Nowa Ruda, dnia 6 maja 2025 r.

Nr sprawy: **OR.271.15.2025**

Dotyczy: przetargu prowadzonego w trybie podstawowym na zadanie pn. „Adaptacja budynku po szkole przy ul. Fredry na Miejski Środowiskowy Dom Samopomocy w Nowej Rudzie”

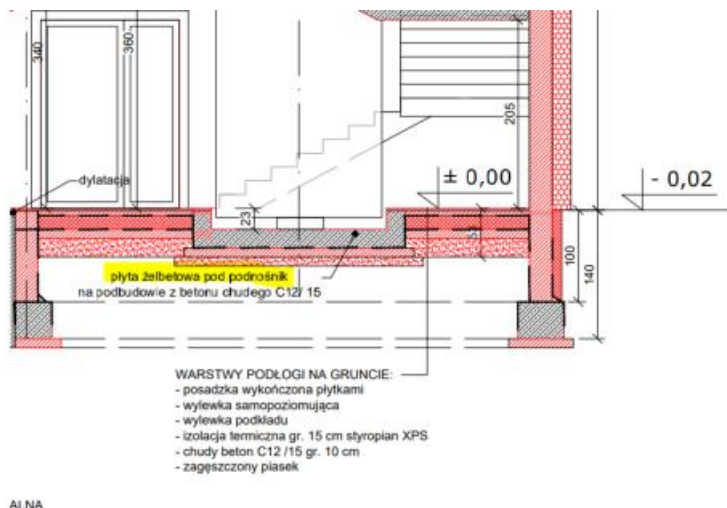
2. Prosimy o wyjaśnienie rozbieżności odnośnie szerokości ławy fundamentowej Ł.Ż. 2:

a) Według rysunku KO1 jest to 50cm

b) Według rysunku AB01.3 jest to 75cm

Jaka szerokość ławy jest poprawna?

Właściwym dla informacji o konstrukcji obiektu jest załącznik K01. Ława Ł.Ż. 2 ma szerokość 50cm.

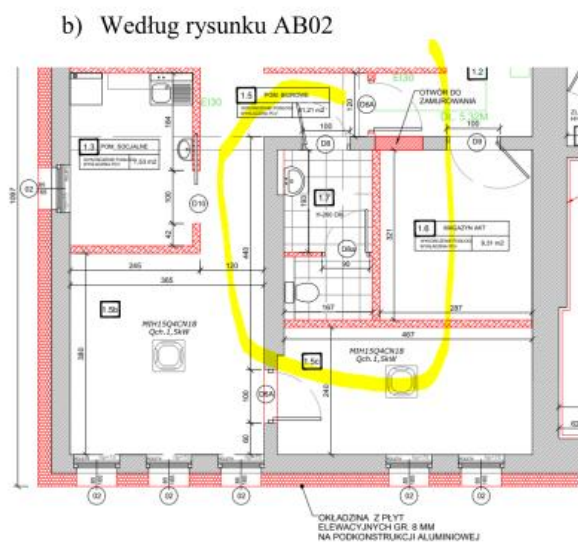
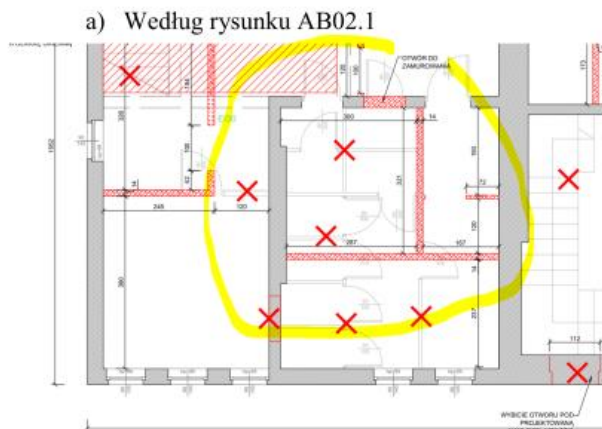
4. Prosimy o wskazanie w jakim miejscu znajduje się wieniec W.Ż.2 widoczny na rys. K04.

Wieniec w obrębie nowoprojektowanych klatek schodowych
